SERVICE-INFO

Optiske og materialeændringer af styrerulle 532 0289 10

Bestillings nr.: 532 0289 10

Figur 1: 532 0289 10 – metal

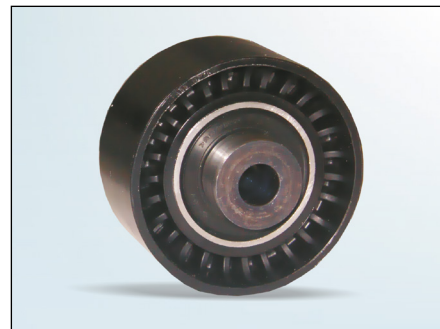
Indenfor rammerne af fortsat udvikling af vores produkter har vi ændret materialet af strammerulle **532 0289 10** fra metal til plast. Bredden på den kørende overflade på den nye specifikation er mindre (30 mm).

Tekniske ændringer har nedsat vægten og forøget driftsegenskaber.

I overgangsfasen kan man levere begge rullespecifikationer. Begge versioner tilfredsstiller tekniske specifikationer og kan bruges ubegrænset.
